W wersji 2.30 firmware modułów GSM2 i GSM2000 dodano następujące funkcje:

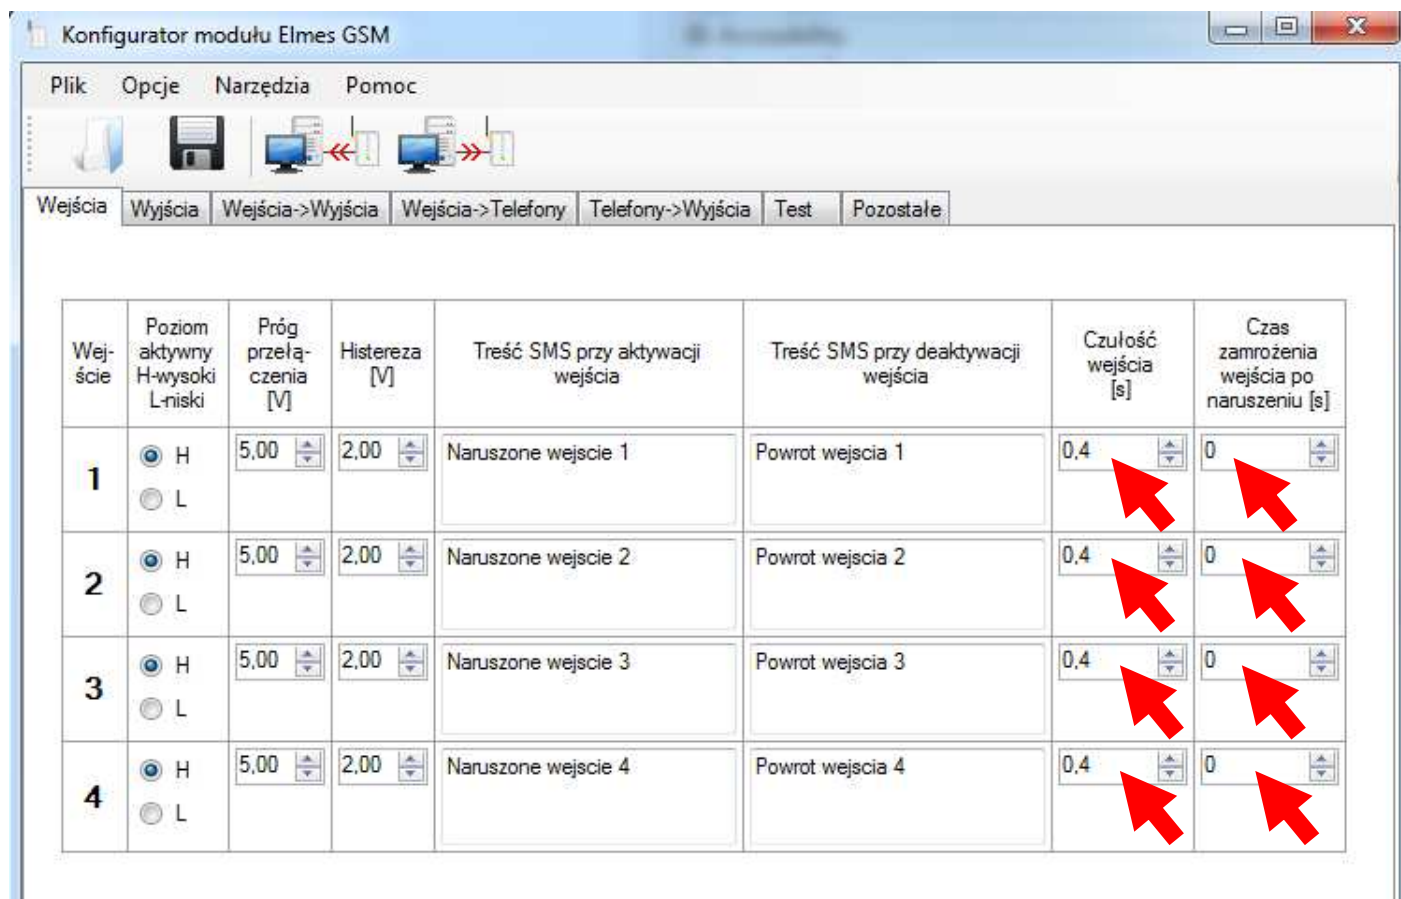
- przerwanie kolejki powiadomień CLIP po pierwszym udanym. Oznacza to, że jeśli powiadomienie jakiegoś numeru udało się (odbiorca odrzucił połączenie), moduł nie będzie powiadamiał pozostałych numerów.

- definiowanie czułości wejść, tj. minimalnego czasu trwania zmiany na wejściu, po którym moduł uzna, że wejście zmieniło stan. Zakres regulacji: 0,2s...65536s z dokładnością do 0,1s.

- zamrażanie wejścia po naruszeniu, na czas 0..255s z krokiem co 1 s. Funkcja polega na tym, że po naruszeniu wejścia i powiadomieniu CLIP lub SMS, następuje odliczanie czasu, w którym kolejne naruszenia wejścia nie będą wywoływać powiadomień CLIP ani SMS. Pozwala to uniknąć sytuacji, gdy moduł wysyłał serię CLIP lub SMS w odpowiedzi na pobudzenie wejścia serią krótkich impulsów, np. z czujki ruchu.

- możliwość określenia, czy w odpowiedzi na SMS wysłany do modułu, moduł odpowiada SMS ze stanem swoich wejść i wyjść, czy tylko samym "OK". Uwaga! W odpowiedzi na SMS o treści "STATUS", moduł zawsze odsyła stan swoich wejść i wyjść.

- możliwość wyłączenia ograniczenia ilości SMS wysyłanych w ciągu 24h.

Poniżej pokazano położenie nowych funkcji w programie „GSM configurator”:

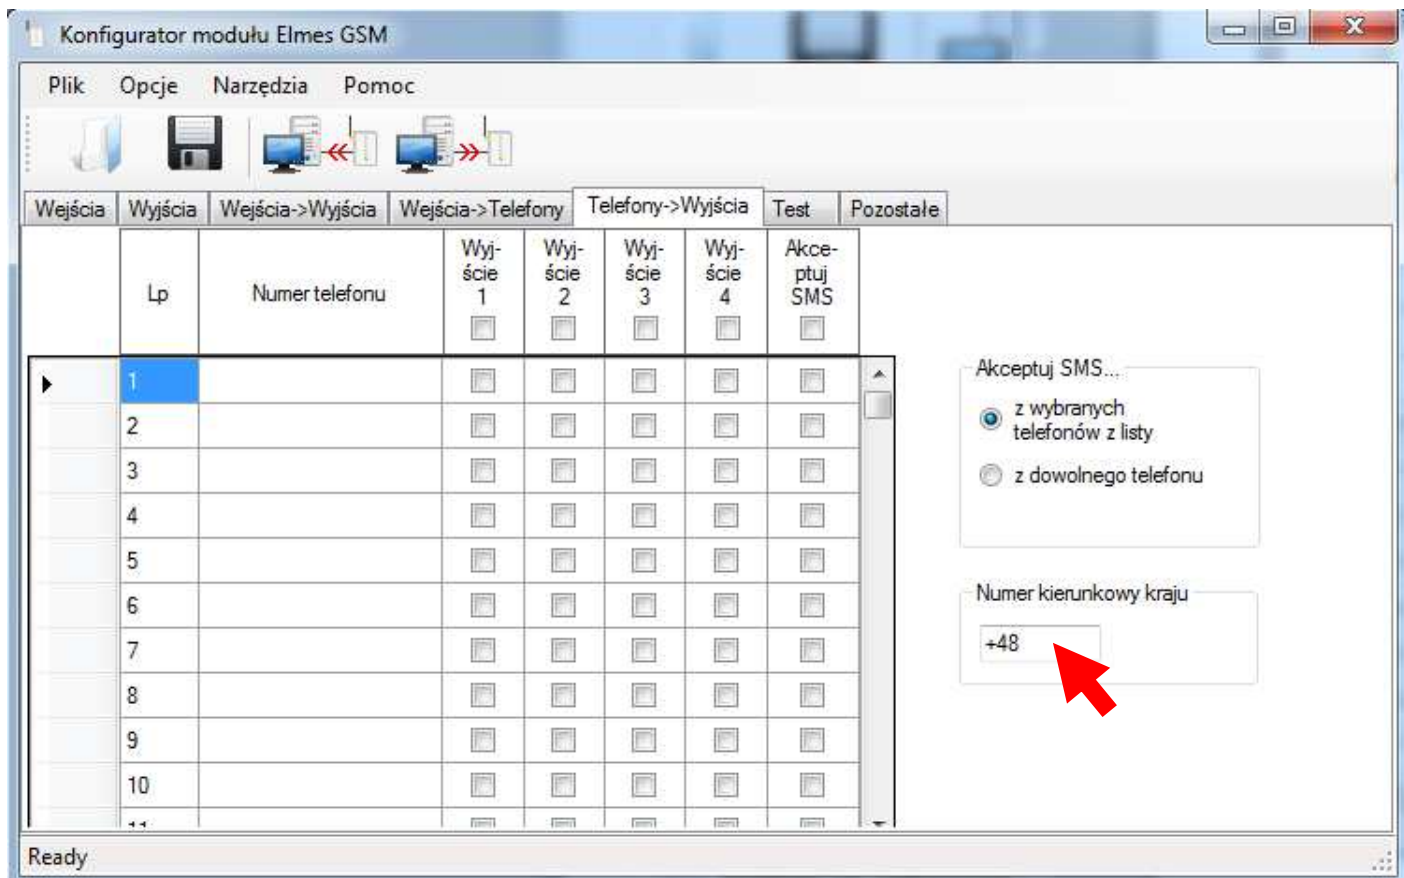
Wartością domyślną czułości wejść jest 0,4s.

Czas zamrożenia wejść równy 0 oznacza, że ta funkcja jest nieaktywna.

Jeśli nie wpisujemy numeru kierunkowego lub wpisujemy nieprawidłowy, może przestać działać funkcja sterowania wyjściami za pomocą CLIP (poprzez dzwonicie do modułu) - zależy to od operatora.
